PG 37 – Parque Global

02. Relatório Técnico Ausência de Proteção Passiva Tubulações Shaft

02. RE. QPS – Ausência de Proteção Passiva Tubulações Shaft

Observação: Este documento se refere a Torre Residencial (PGR).

NBR 16944

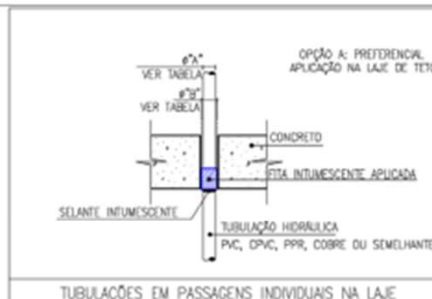
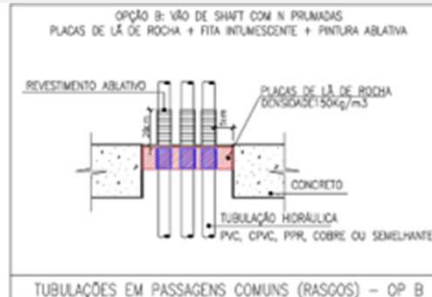
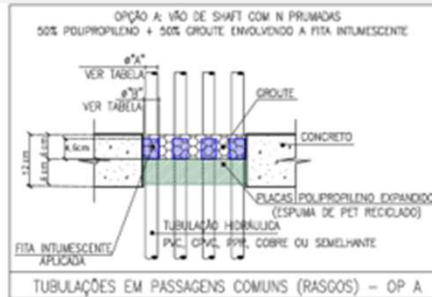
Na rotina de acompanhamento de obra por parte da Certiphic, foram identificadas que não está sendo considerado selagem das tubulação dos shafts de forma a promover a vedação total corta-fogo. Esta ação diverge da Instrução dos Bombeiros e da NBR.

As aberturas nas prumadas, visitáveis ou não visitáveis, por onde passam as instalações de serviço em geral devem ser protegidas por sistema de selagem resistente ao fogo aprovado e instalado conforme os métodos de ensaios específicos e o manual do fabricante, para evitar a propagação de fogo e fumaça no exterior e no interior da edificação. A selagem deve ter uma classificação de resistência ao fogo (E ou EI) igual ou superior à resistência ao fogo do elemento de compartimentação.

As instalações que transpassam a parede resistente ao fogo da prumada (registros, chuveiros, tubulações em geral etc.) devem ser devidamente seladas com elementos ou sistemas resistentes ao fogo, com classificação igual ou superior à do elemento de compartimentação.
